Silnice III/2903, doplnění SDZ na křiž. ul. Luhová a ul. V Údolí

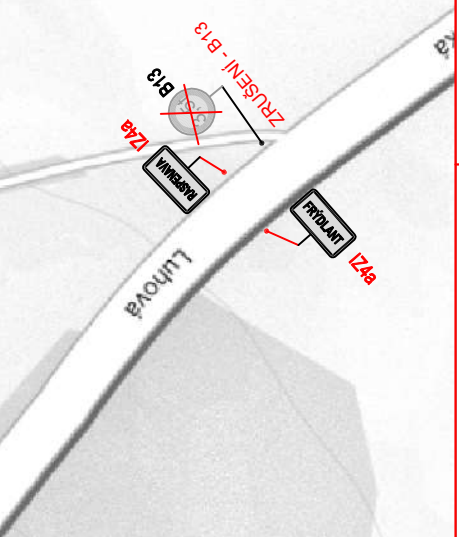
Police České republiky, jakožto dotčený orgán vydávající stanovisko ve smyslu ust. §77/2b z.č. 361/2000Sb. s předloženým návrhem souhlasí, neboť odpovídá obecným požadavkům na bezpečnost a plynulost provozu na pozemních komunikacích. Odsouhlaseno dne 4.10.2024 pod č.j. KRPL-89437-3/ČJ-2024-180506-03 za podmínky dodržení zejména vyhl. č. 294/2015Sb., Technických podmínek č. 65 a 133.

Dále v případě navrhovaného značení IZ4a,b souhlasíme s osazením pouze v případě, že dopravní značení bude osazeno na hranici souvisle zastavěného území obce dle ust. § 30 zák. č. 13/1997Sb. o pozemních komunikacích. V křižovatkách doporučujeme provést vodorovné dopravní značení č. V2b (vyznačení okraje jízdního pásu ve směru hlavní pozemní komunikace)
